Dotyczy: **Postępowania o udzielenie zamówienia publicznego pn.: „ Budowa Muzeum Powstania Wielkopolskiego 1918-1919” – postępowanie numer FA.261-4/2023.**

Zamawiający w ww. postępowaniu na podstawie art. 135 ust. 1 i 2 oraz 137 ust. 1 ustawy z dnia 11 września 2019 r. Prawo zamówień publicznych (tj. Dz. U. z 2022 r. poz. 1710 ze zm.) zwanej dalej „Ustawą” lub „Ustawą Pzp”, informuje o pytaniach i wyjaśnieniach do treści Specyfikacji Warunków Zamówienia (SWZ) oraz zmianach SWZ:

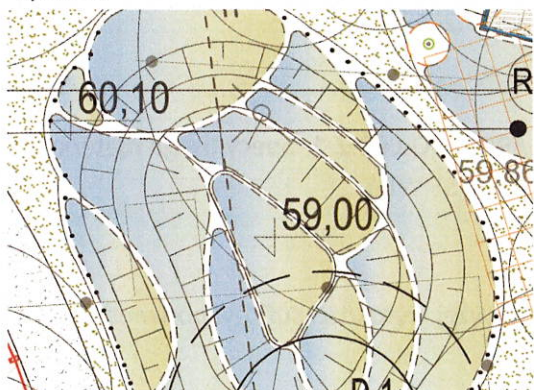
14. Prosimy o informację czy w zakresie materiałów i kolorów wyposażenia Zamawiający dopuszcza rozwiązania zamienne do tych wymienionych w specyfikacji materiałowej?

Obowiązują wymagania zawarte w dokumentacji projektowej.

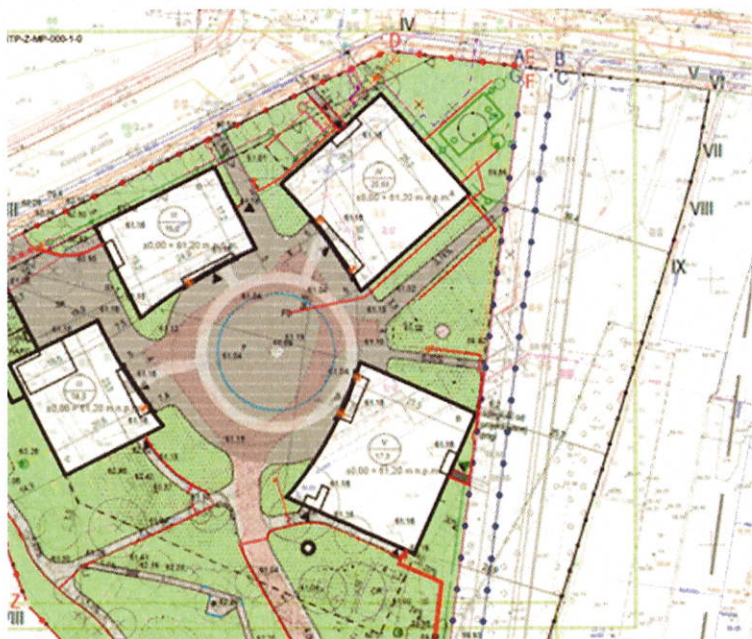
2. Prosimy o wskazanie lokalizacji ścian przy wejściach do wind, które mają być wykończone panelami z blach mosiężnych, a które blachą perforowaną na podkonstrukcji stalowej (oznaczenie wykończeń: WS.BS.5 oraz WS.BS.7).

Należy przyjmować zgodnie ze schematami wykończeń ścian. W przypadku portali windowych nie przewiduje się wykończenia z blachy mosiężnej perforowanej.
